Informe Consolidado de Solicitud de Aclaraciones, Rectificaciones y/o Ampliaciones a la Declaración de Impacto Ambiental del Proyecto "Explotación Mina Aguilucho"

Nombre del Titular : Minera Las Cenizas S.A
Nombre del Representante Legal : Raúl Silva Delgado
Dirección : Av. Apoquindo 3885 Piso 14 - Las Condes

El presente Informe Consolidado de Solicitud de Aclaraciones, Rectificaciones o Ampliaciones a la Declaración de Impacto Ambiental del proyecto "**Explotación Mina Aguilucho**", contiene las observaciones generadas en virtud de la revisión de la DIA.

Figura 1. Esquema de variabilidad lateral de abanicos aluviales en quebradas menores CQ-P2, CQ-P3 y CQ-P4

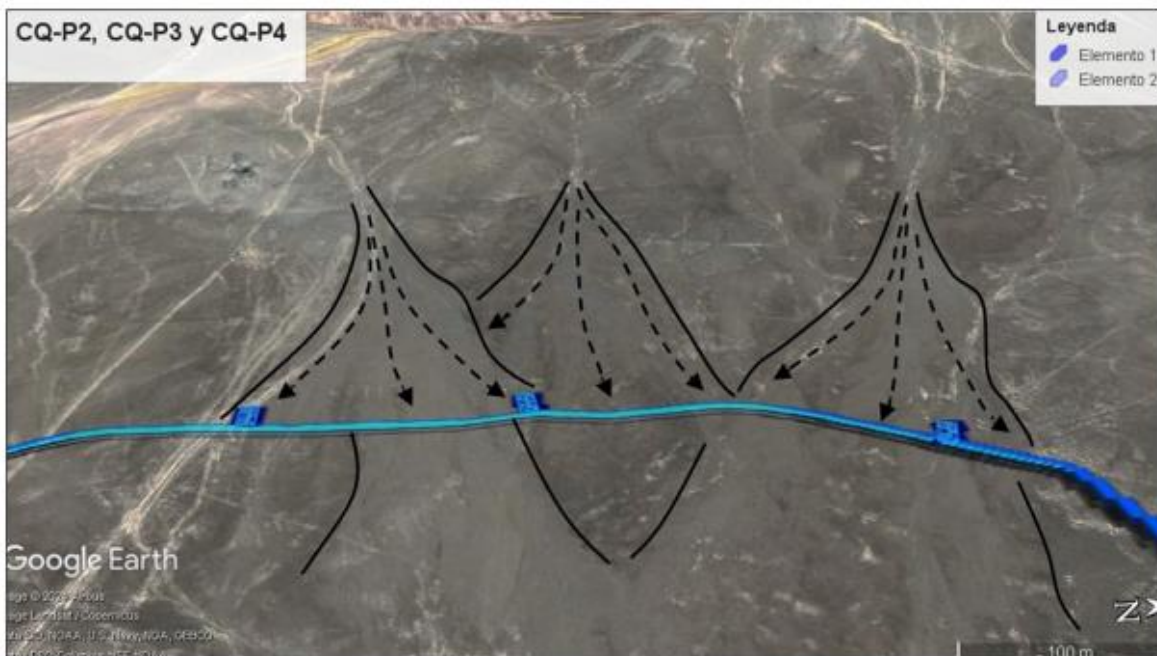
A mayor abundamiento en Figura 1 del presente documento, se muestra los tres abanicos aluviales reconocidos aguas arriba de las quebradas menores mencionadas, y las flechas segmentadas indican de forma esquemática la variabilidad lateral de los flujos aluviales. Al respecto, se aprecia como las obras CQ-P2, CQ-P3 y CQ-P4 no captan toda el área en que los flujos pueden desarrollarse.

Esto además se justifica con lo sostenido por el Titular, donde en el numeral 2.1.3 del Anexo 3-8 de la DIA señalo lo siguiente: “Los cauces son muy someros y en algunos casos divagantes, ocupando extensiones relativamente amplias en relación al caudal en crecidas.”

Por ende, dada la posición y dimensiones de la estructura de captación o embudo dentro del abanico aluvial, no queda claro que sea eficiente en captar los flujos aluvionales. Al respecto se solicita al Titular aclarar y justificar la posición y dimensiones de estas estructuras considerando lo anterior.

Figura 2. Topografía presentada por la titular para los cruces de quebradas CQ-P2, CQ-P3 y CQ-P4. Líneas azules puestas por este Servicio, indican posibles cauces principales de los abanicos aluviales, según las curvas de nivel presentadas.

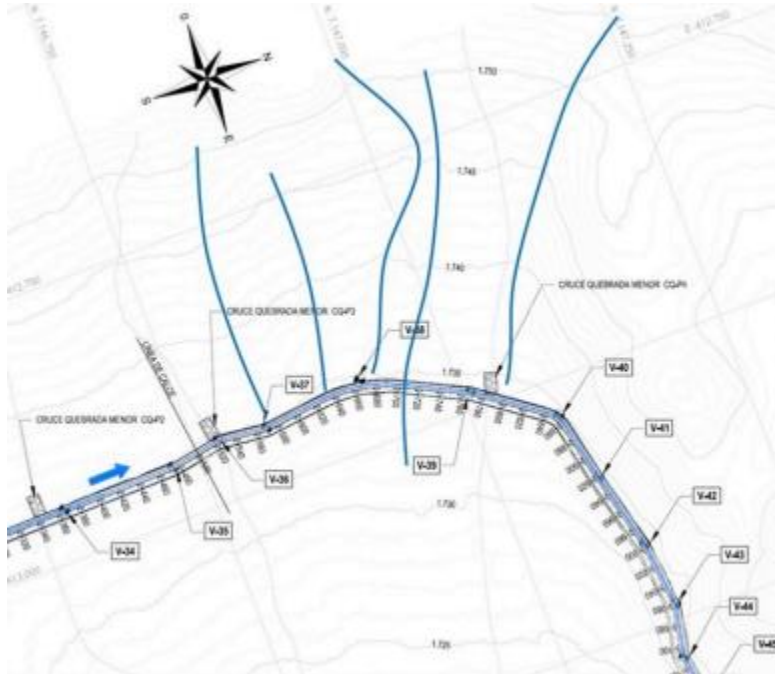
Por lo tanto, se solicita al Titular aclarar cómo ha determinado que las quebradas definidas son los cauces principales y susceptibles para activarse dentro de los abanicos aluviales. Además, se le indica al Titular que siguiendo las curvas de nivel podrían identificarse más de un cauce como principal (Figura 2).

4.8.5. Siguiendo lo anterior, se solicita al Titular detallar la metodología empleada para determinar los cauces principales.
